► **Detaljregulering for nye Helma hotell, Thomas von Westens gate 2, 3 og 5**

Merknadsbehandling planforslag

PlanID 2188

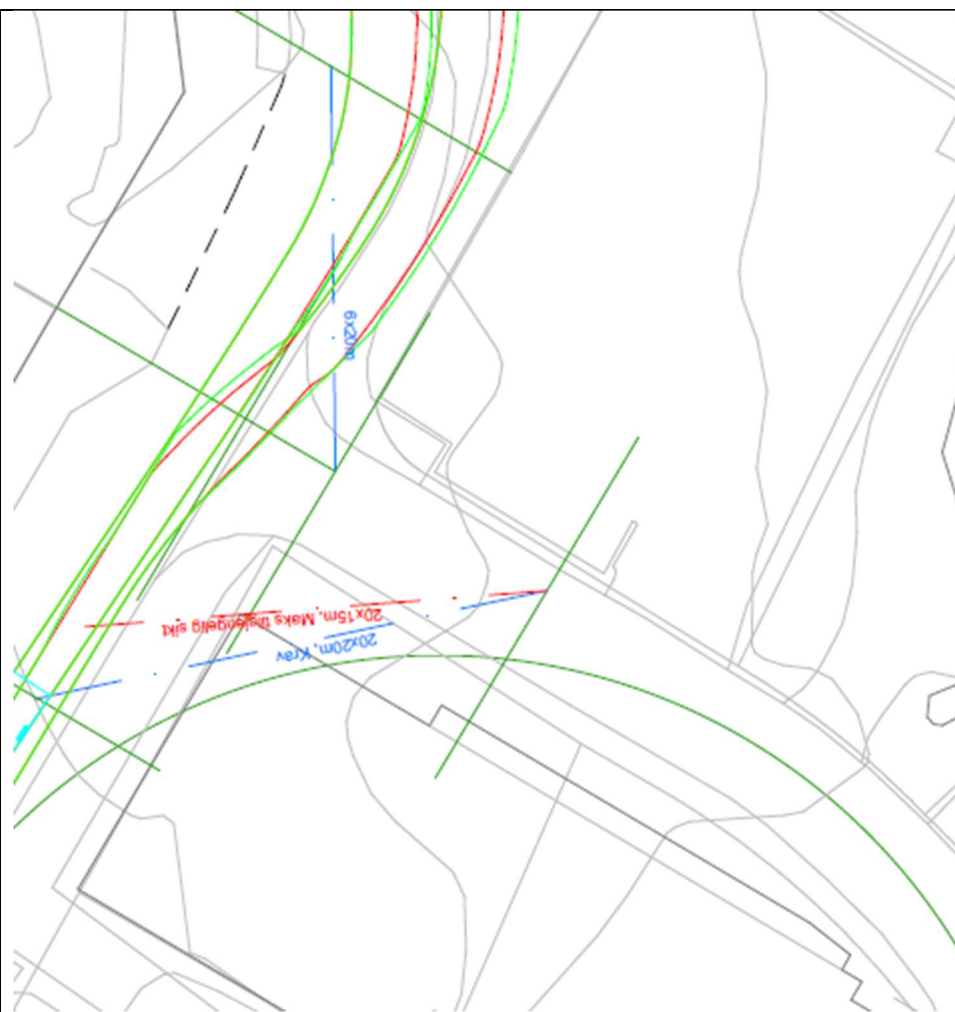
<p>2024-03-11</p>	<p>Statens vegvesen</p>	<p>Statens vegvesen viser til at gjeldende vegnormaler må legges til grunn i planen og gjennomføring/oppfølging av denne.</p> <p>Frisiktsoner må inntegnes på kart. Gjelder krysset Sørlandsveien x Thomas von Westens gate. Tilhørende bestemmelser om sikthinder.</p> <p>Kjøretøy ved holdeplassen/drop-off-området må ikke hindre sikt i krysset Sørlandsveien x Thomas von Westens gate. Må ikke medføre uheldige eller uklare trafikale situasjoner for nevnte kryss.</p> <p>o_GS er ikke målsatt i kartet.</p> <p>Tydligere mål for veg og fortau, eventuelt også i bestemmelsene.</p> <p>Ordlyd brukstillatelse i rekkefølgebestemmelsene må endres til midlertidig brukstillatelse.</p> <p>Påse at vinterforhold med blant annet håndtering av snø er tilstrekkelig vurdert og ivaretatt i planen. Dette for områder uten tineanlegg, men også i de tilfeller der tineanlegg eventuelt ikke er i drift grunnet vedlikehold/repasasjon eller kostnad.</p> <p>Man burde vurdere å innta en bestemmelse om at fare for nedfall av is og snø fra utkraget bygningskropp bør være vurdert og ivaretatt ved en byggesøknad.</p> <p>Mer konkret til vinterdrift og håndtering av denne bør avklares med kommunen.</p> <p>Det er viktig at det ved realisering av plan avsettes tilstrekkelig areal for varelevering og renovasjonsbil, som dimensjoneres til deres behov. Dette for å utforme gode og trafikksikre løsninger internt på området. Det vil f.eks. ikke være heldig om man må rygge ut i vei eller på fortau.</p> <p><i>Kommentar: Kartet er oppdatert med frisiktlinje for krysset Th v Westensgate mot nord. Frisiktlinja er i sin helhet innenfor vegformålet, og vi har derfor ikke lagt inn noen hensynssone for frisikt i plankartet.</i></p> <p><i>Norconsults veiplanlegger kommenterer følgende:</i></p>

Siktlinjer er vurdert iht. kravene i Statensvegvesens håndbok N100 og N-V121. I Thomas von Westens gate er en 30-sone med stoppsikt 20 m. Dette er et uregulert kryss der høyreregelen gjelder og ÅDT i primærvegen er over 100. Det betyr at for sikt mot venstre skal øyepunktet være 20 m inn i sidevegen, og 6 m for sikt mot høyre. 20m inn i sideveg gir i dette tilfellet ikke tilstrekkelig sikt til venstre i primærvegen, grunnet eksisterende hotellbygg. Det er ikke funnet beskrevet i noen håndbøker hvordan dette problemet kan løses. Dette gjelder svært mange kryss i bystrøk der bygg står nært ut mot kryssene, og siktkravene ikke kan tilfredsstilles. Som regel er det 30-sone i slike bygater og liten fare for store ulykker.

Tegningen viser siktkravene med blå strek og maksimal tilgjengelig sikt mot venstre, med rød strek. Siktkrav for busslommen er tilfredsstillt.

Sporinger er utført for buss iht. håndbok N100.

Busslommen er ca. 35m lang, men hele lengden kan ikke utnyttes da buss nært krysset vil gi sikthindring. Effektiv lengde blir ca. 30m. Inn- og utkjøringene til busslommen er tilpasset lokale forhold og er noe kortere enn kravet i Håndbok N100. Busslommen ligger i en kurve som medfører at bredden på kjørefeltet i busslomma er utvidet iht. sporingskurvene.
